Gutachten

**zur Feststellung der Verkehrssicherheit von 16 Bäumen sowie Auswirkungen
geplanter Baumaßnahmen auf die Bäume hinsichtlich Realisierbarkeit, inkl.
Benennung von Baumschutzmaßnahmen.**

Standort: Max- Reger- Straße 1, 99096 Erfurt

Auftraggeber: DGI Deutsche Grundstücks- und Immobilien-gesellschaft mbH
Haferkornstraße 7, 04129 Leipzig

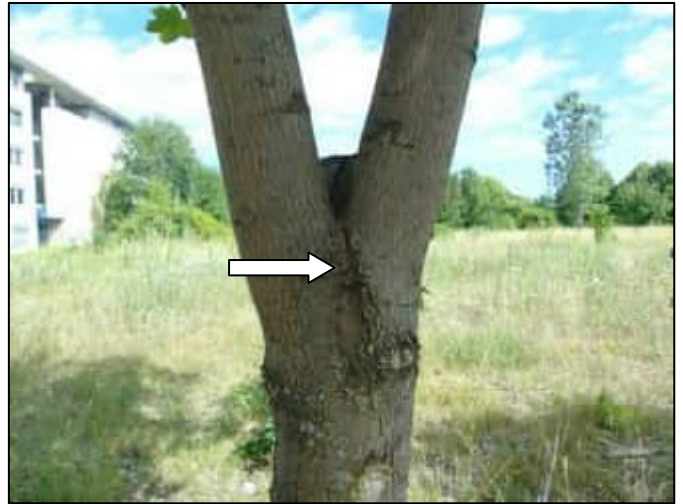
Der Baum steht in 2 m Abstand zur geplanten Tiefgaragezufahrt. Eine Abgrabung des geschützten Wurzelraums (Kronenradius + 1,5 m) in diesem Bereich entspricht bei einer Fläche von ca. 64 m² ($A = r^2 \times \pi$) einem Verlust von 16% (10 m²). Eine notwendige Baufreiheit von ca. 1 m, für die Errichtung der Stützmauer der Tiefgaragenzufahrt, führt zu weiteren Abgrabungen von ca. 8 %. Die eigentliche Tiefgarage nördlich beansprucht zusätzliche 8%.

Berücksichtigt man noch den bereits vorhandenen befestigten Fußweg mit 31% (20 m²) bleibt dem Baum weniger als 50% seiner idealen Versorgungsfläche (siehe Plan Baum 15).

Das Tiefgaragendach ragt aufgrund des tiefen Kronenansatzes in die Baumkrone hinein.

Somit wird der Ahorn Nr. 15 stark von der Baumaßnahme tangiert.

Handschachtung bzw. Verwendung von Saugbagger im geschützten Wurzelraum, bis ca. 1,50 m Tiefe,

östliche Kroneneinkürzung um ca. 1,50 m (Einfahrt- Tiefgaragendach),

Die Sachverständige empfiehlt im Zusammenhang von Baumzustand und Baumaßnahme die Fällung der Ahorns Nr. 15.

Alternativen: prüfen, ob eine Verschiebung der Tiefgaragen Zufahrt möglich ist?

Alternativ
Wurzelraumbeeinflussung
Baum 22, 24, 25, 28, 30, 35, M 1: 200

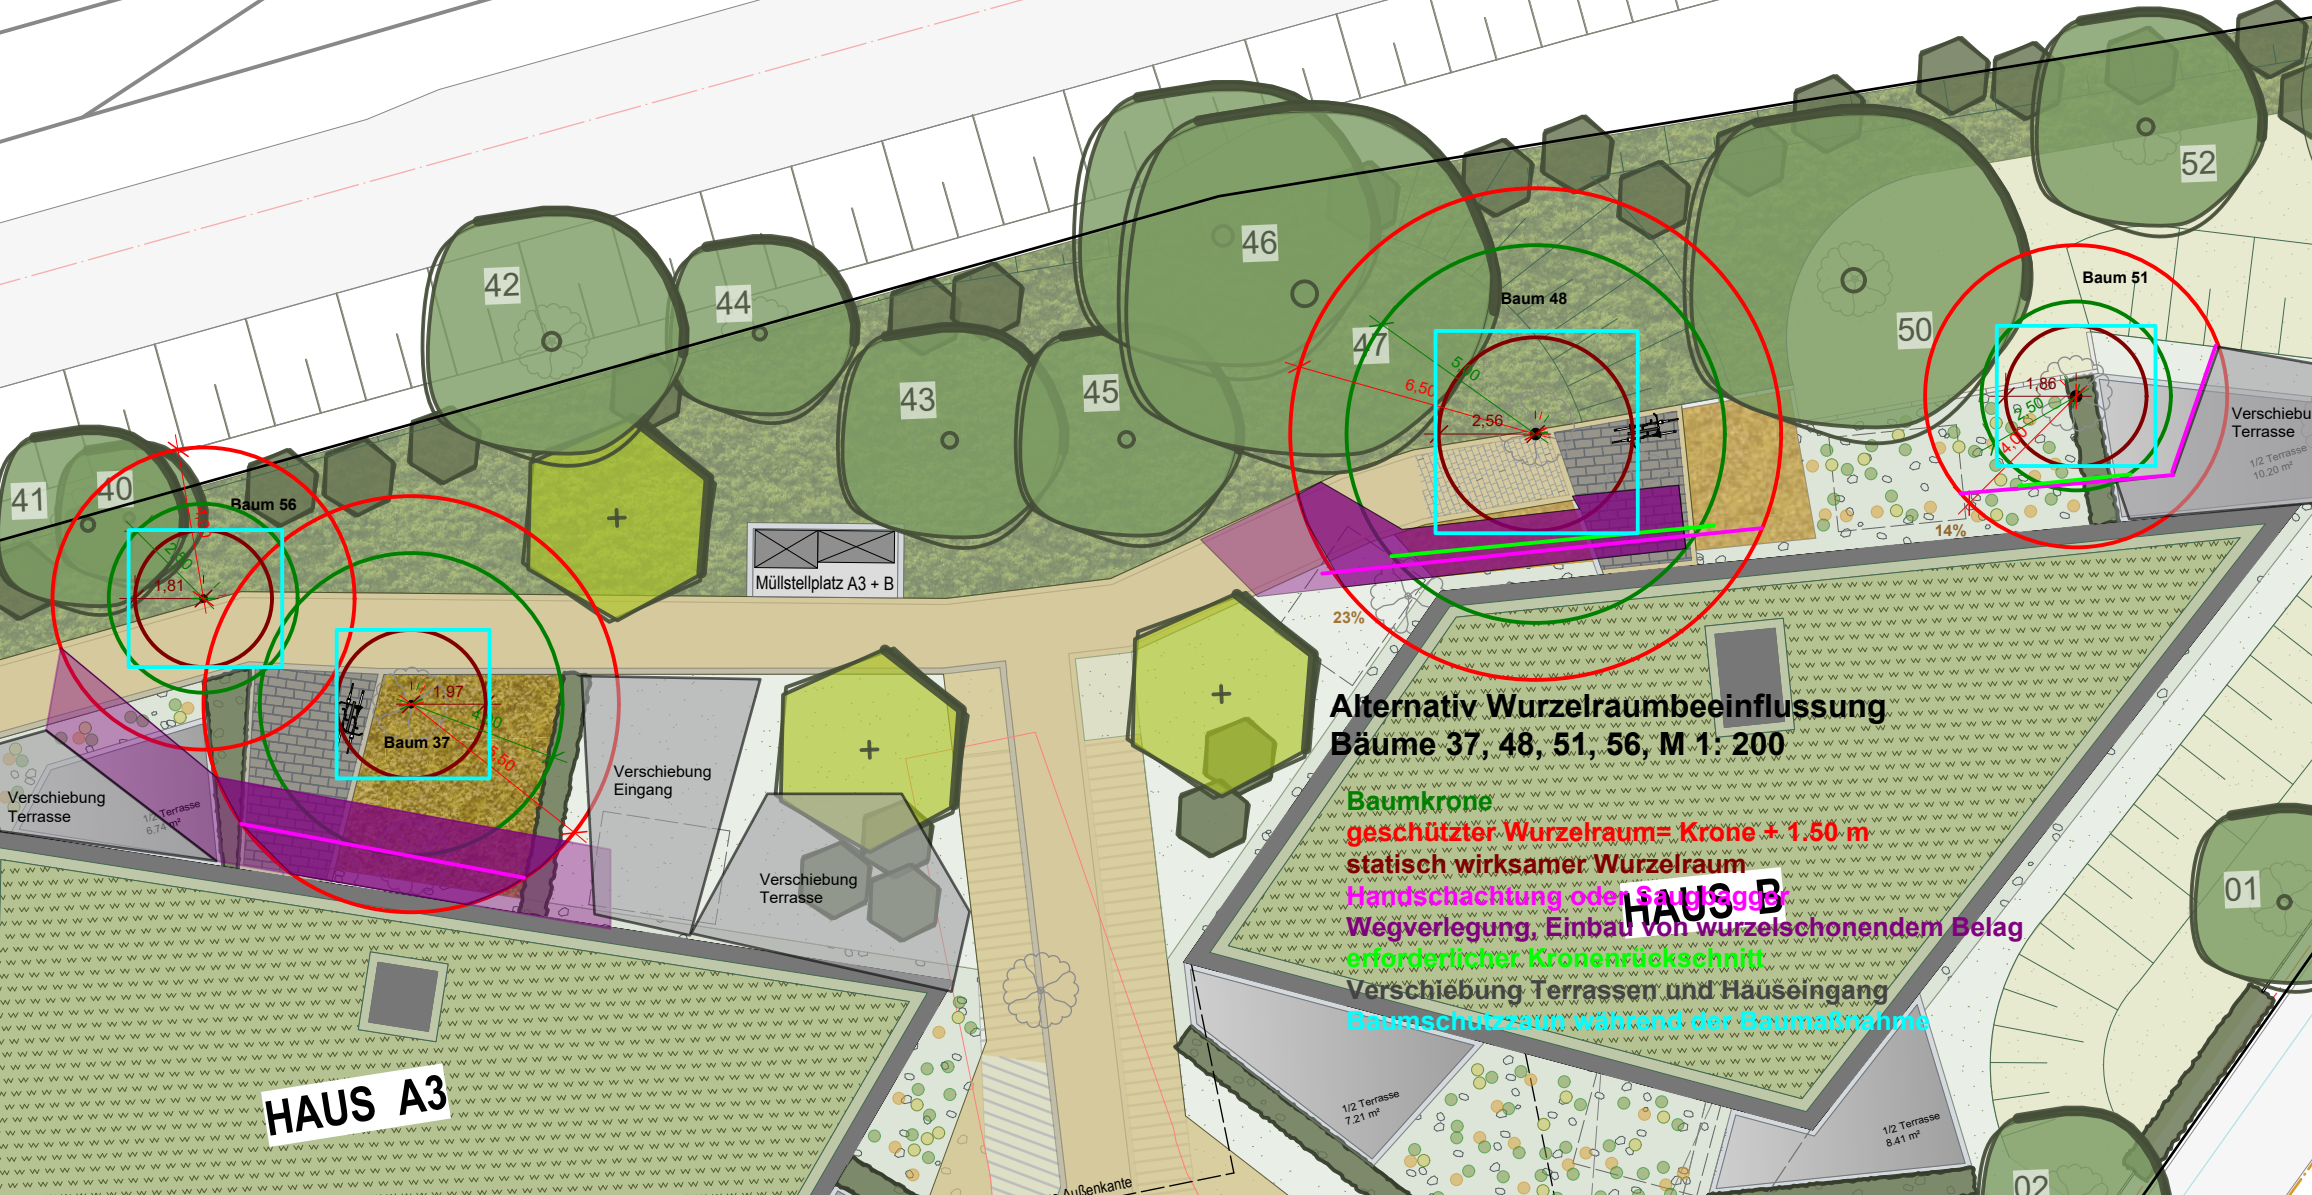
(siehe Plan Alternativ, Wurzelraumbeeinflussung, Bäume 22 – 35).
